Załącznik do protokołu z narady koordynacyjnej
Znak sprawy: GR.6630.251.2019
Arkusz nr 1 (1/1)

Niniejsza dokumentacja, zarysowana pod nr GR.6630.251.2019, była przedmiotem narady koordynacyjnej, przeprowadzonej za pomocą środków komunikacji elektronicznej w siedzibie Urzędu Miejskiego w Suwałkach, przy ul. Mickiewicza 1, dnia 14.11.2019 r.

- INWESTOR: Miasto Suwałki
ul. Mickiewicza 1
16-400 Suwałki
- ETAP: PROJEKT WYKONAWCZY
- JEDNOSTKA PROJEKTOWA: PRIMO INVEST Sp. o.o.
ul. Poznańska 16/4
00-660 Warszawa
- Nazwa projektu: PROJEKT ZAGOSPODAROWANIA TERENU
Linie kablowe nN-0,4kV
- Nr rysunku: E1
- Brano: ELEKTRYCZNA
- Data: LISTOPAD 2019
- Skala: 1:500
- Wzrost: 00
- Format: A1

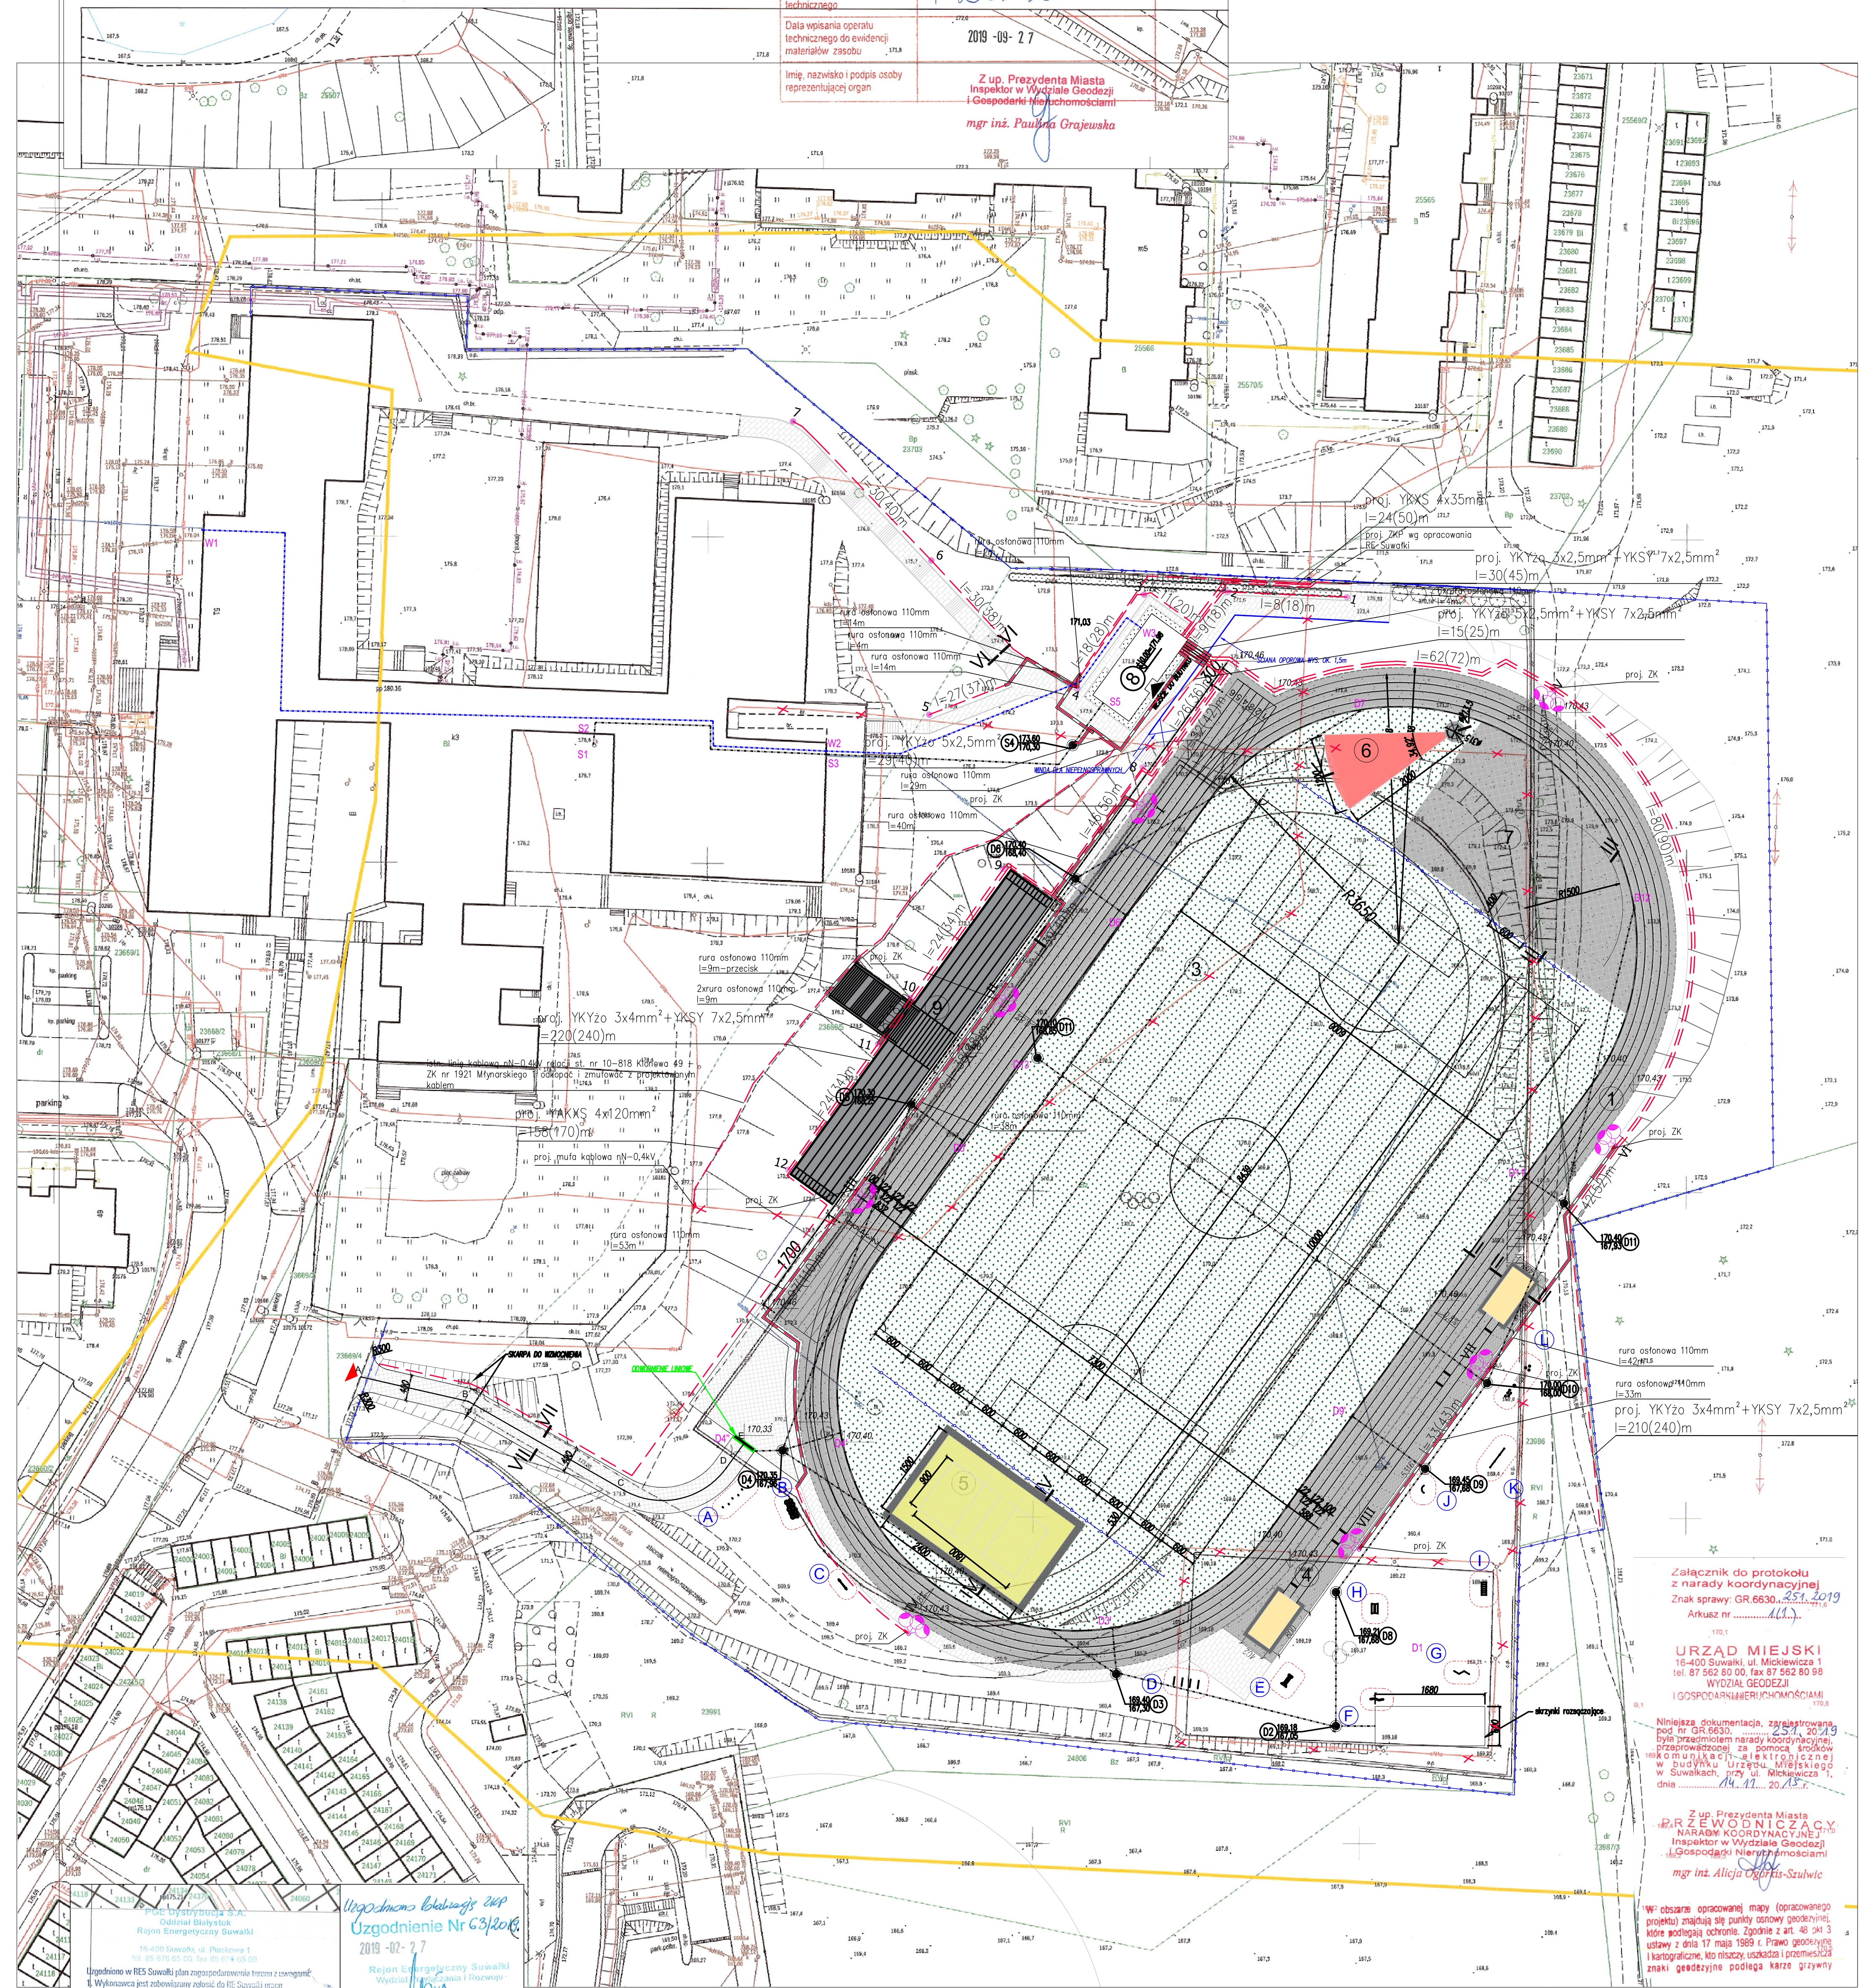
Uzgodnienie w RES Suwałki plan zagospodarowania terenu z otoczeniem:
1. Wykonawca jest zobowiązany zgłosić do RE Suwałki prace w sprawie planu zagospodarowania terenu, 7 dni przed przystąpieniem do robót, powołując się na numer projektowego zapisu.

2. Lokalizację podziemnych urządzeń elektroenergetycznych w terenie należy potwierdzić za pomocą przekładek Lucalox. O przyczynach odroczenia w trakcie robót ziemnych, rozprawy i uwagi, należy na planie nakreślić powiadomienie użytkownika sieci. Istniejącą sieć elektroenergetyczną eksploatowaną przez PGE, przekazano na zlecenie podzielnicy geodezyjnej kabinie w Suwałkach. Spowoduje zabezpieczenie kabin należy zgłosić do organu nadzoru przez uprawnionego pracownika RE Suwałki pod nr telefonu w godz. 7:00 do 15:00 (89) 616058, (89) 616059, (63) 616060, e-mail: biuro@re.suwalki.pl.

3. W przypadku zmiany projektu terenu należy wypracować podmiotowo porozumienie uzgodnień elektroenergetycznych do projektowanej inwestycji. Zgodność następuje po przyjęciu linii podziemnych.

4. W przypadku uszkodzenia sieci elektroenergetycznej wykonawca zostaje obowiązany do naprawy tych urządzeń oraz do zapewnienia właściwych poszkodowanych.
